大間原子力発電所
敷地の地質・地質構造
(コメント回答 その11)
(補足説明資料)

2020年8月28日
電源開発株式会社

○ 本資料で回答する指摘事項 : 敷地の地質・地質構造に関わる指摘事項

IT-66-e孔 コア写真(深度312m~323m)

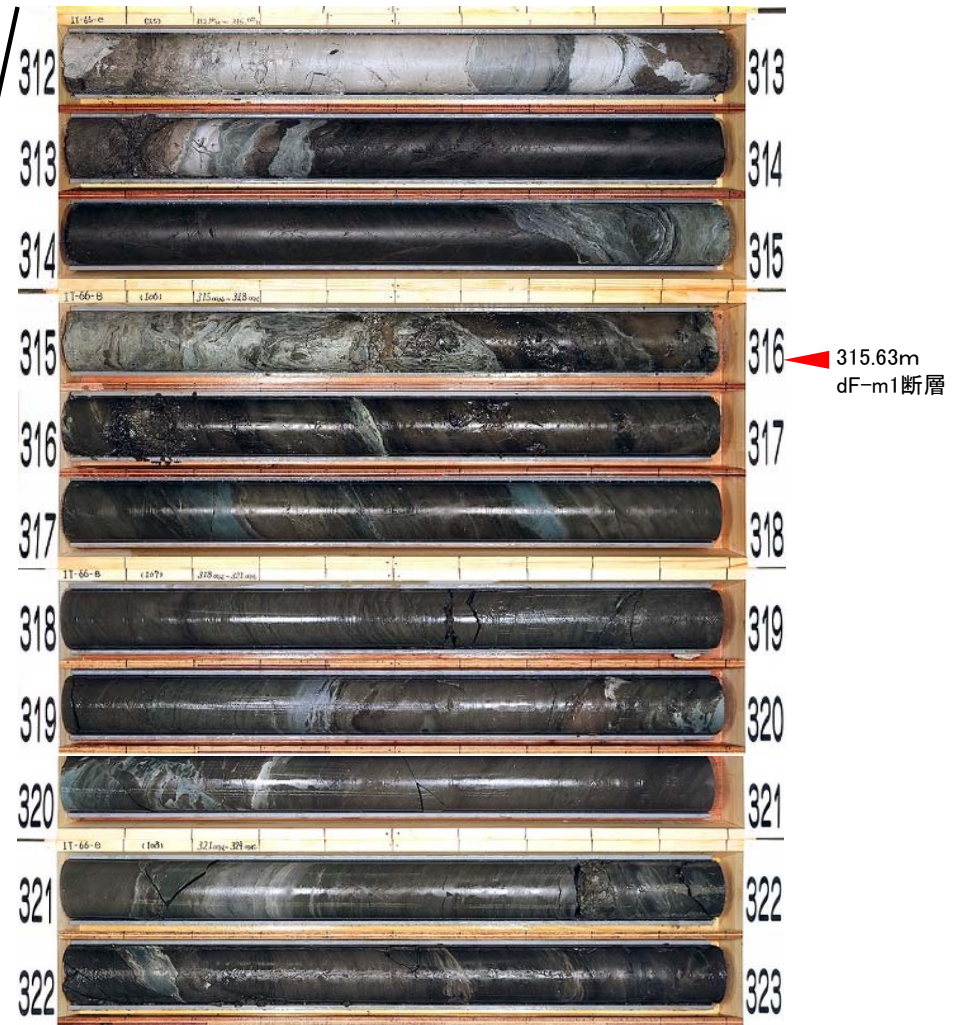
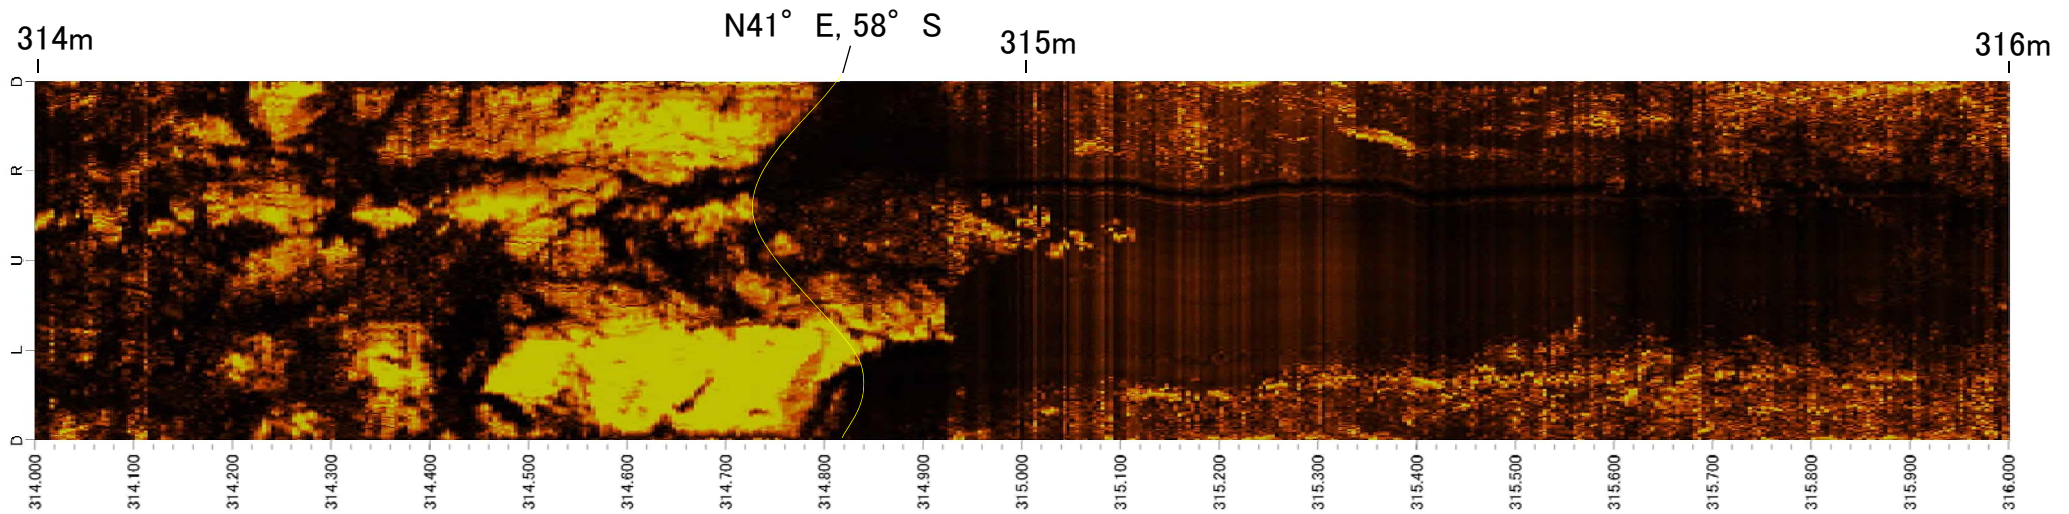
コメントNo.S2-141

- IT-66-e孔の深度315.63mにおいて、大間層の酸性凝灰岩とシルト岩との境界にdF-m1断層を確認した。
- 断層面は明瞭で、破碎幅は約66cm*である。

- コア観察から314.71m～315.86mの破碎部は一連の断層破碎部であり、近傍のボーリングデータとの検討からdF-m1断層と判断される。
- 断層の方向性はボアホールテレビューアから破碎部上端のN41° E, 58° Sで代表されると判断される。
